Vysvětlení zadávací dokumentace dle § 98 zákona č. 134/2016 Sb., o zadávání veřejných zakázek, na veřejnou zakázku:

Výstavba dopravního terminálu města Litvínov

Vysvětlení zadávací dokumentace č.6:

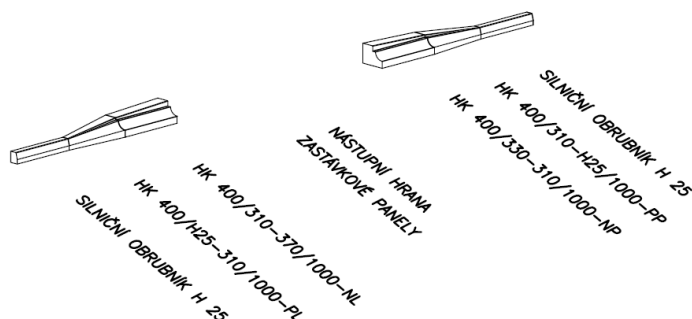
1) Dotaz účastníka

V zadávacím rozpočtu je na listu „SO 101 – Dopravní terminál“ položka č. 51 (R89593102 - Úprava stávající vpusti, výměna těla vpusti, rektifikace mříže, napojení na stávající potrubí) o výměře 9,000 kusů. Podle popisu položky má být provedena výměna těla vpusti, ale není nikde v PD uvedeno, jaké konkrétní díly mají být vyměněny nebo jestli má být vyměněna celá vpust'.

Předpokládáme správně, že se jedná o uliční vpusti?

Doplň zadavatel do zadání bližší specifikaci předpokládaných úprav těchto vpustí vč. předpokládané výměny konkrétních dílů těchto vpustí, aby všichni soutěžící měli pro ocenění této položky stejné zadávací podmínky?

Ano, jedná se o uliční vpusti.

Vzhledem k nemožnosti zjištění stávajícího stavu dodavatelé do soupisu ocení na listu „SO 101 – Dopravní terminál“ pol. R89593102 – Úprava stávající vpusti, výměna těla vpusti, rektifikace mříže, napojení na stávající potrubí (pol.č. 54 nově zveřejněného soupisu prací **F.002_soupis-prací_OPRAVENÝ 20.2.2020.xlsx**) jako výměnu kompletní uliční vpusti, včetně vnitřního vybavení a mříže. Do jednotkové ceny bude zahrnuta likvidace stávající vpusti (včetně odvozu a poplatku za uložení odpadu) a zřízení nové vpusti z betonových prefabrikátů s rektifikací a osazením nové mříže, kalového koše atd. Pro ocenění této položky použít typ UV shodný s novými dle SO 301/ SO 101.
